**MINISTERIO DE AMBIENTE  
DIRECCIÓN REGIONAL DE COCLÉ  
SECCIÓN DE EVALUACIÓN DE IMPACTO AMBIENTAL**

**DRCC-IT-APRO-053-2025  
“SUPERMERCADO EKO MARKET AGUADULCE”**

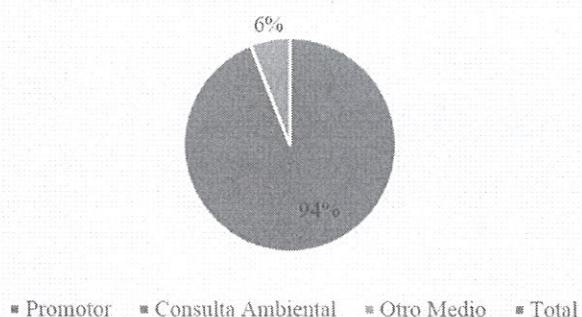
5. Dentro del punto **7.2 Percepción local sobre la actividad**, se solicita revisar y unificar la descripción de las gráficas vs los porcentajes indicados como resultado a las preguntas 2 y 4, ya que no coinciden los datos. Adicional en la pág. 49 describe que las encuestas fueron realizadas el día 24 de septiembre de 2024; sin embargo, en los formatos de encuestas adjuntas en anexo indican como fecha 26/11/24 por lo que se solicita aclarar dicha información.

5. El promotor en respuesta a la **pregunta 5** de la Información Complementaria indica que por error de tipografía se anotó un porcentaje que no correspondía a la pregunta N° 2 de la encuesta. Una vez corregido, los datos correctos son como sigue: Pregunta N° 2. ¿Cómo se informó sobre el Proyecto? En base a la gráfica N.º 7.8, donde los encuestados indicaron en si tenían o no conocimiento del proyecto, se les consultó como se informaron en la cual ninguno señaló que fue por medio del promotor, otro 94 % por la consultoría ambiental, es decir, al momento de realizar la consulta ciudadana y el 6% fue por otros medios (ver gráfica 7.9).

Gráfica N° 7.9 ¿Cómo Se Informó Sobre El Proyecto?
